『シャワーラクリク』リニューアルのご案内

さて、このたび弊社商品『シャワーラクリク』をリニューアル発売することとなりました。下記にて商品の詳細をご案内申し上げます。

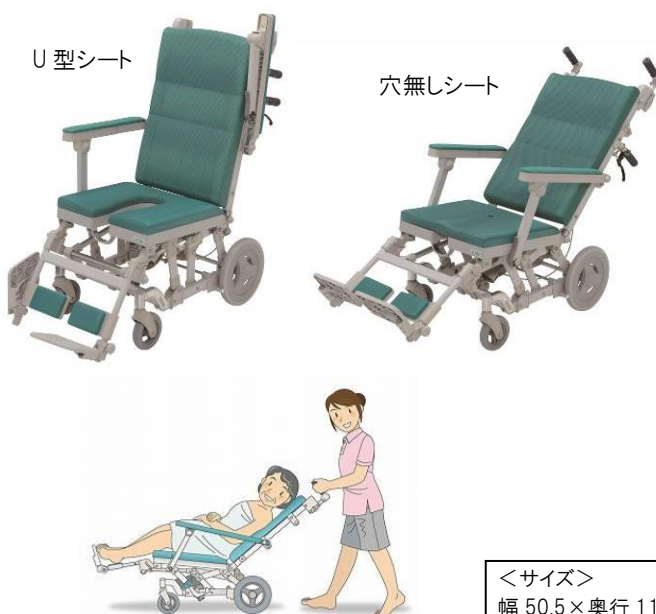
・油圧からガスシリンダーにリニューアルしました。リクライニングの操作が手元で出来るようになり、一連の流れが介助者が移動せずに行えます。リクライニングレバーは左右どちらにも設置できるので、介助者の使いやすい方で使用できます。

・ハンドル下のリクライニングレバーを握りながら、背もたれを倒します。背もたれは104°～136°の間で無段階に調整が可能です。

・リクライニング時には座面が前に移動しながら低くなりますので、車体の重心が安定します(重心移動)。また、座面の角度が上がり身体のズレ防止に役立ちます。

幅 50.5×奥行 110(144)×高さ 100(88)cm、座幅(肘～肘)42×座奥行 40.5(43.5)cm
前座高 43.5(42)cm、前座から足台 41(37.5)cm ※()最大リクライニング時
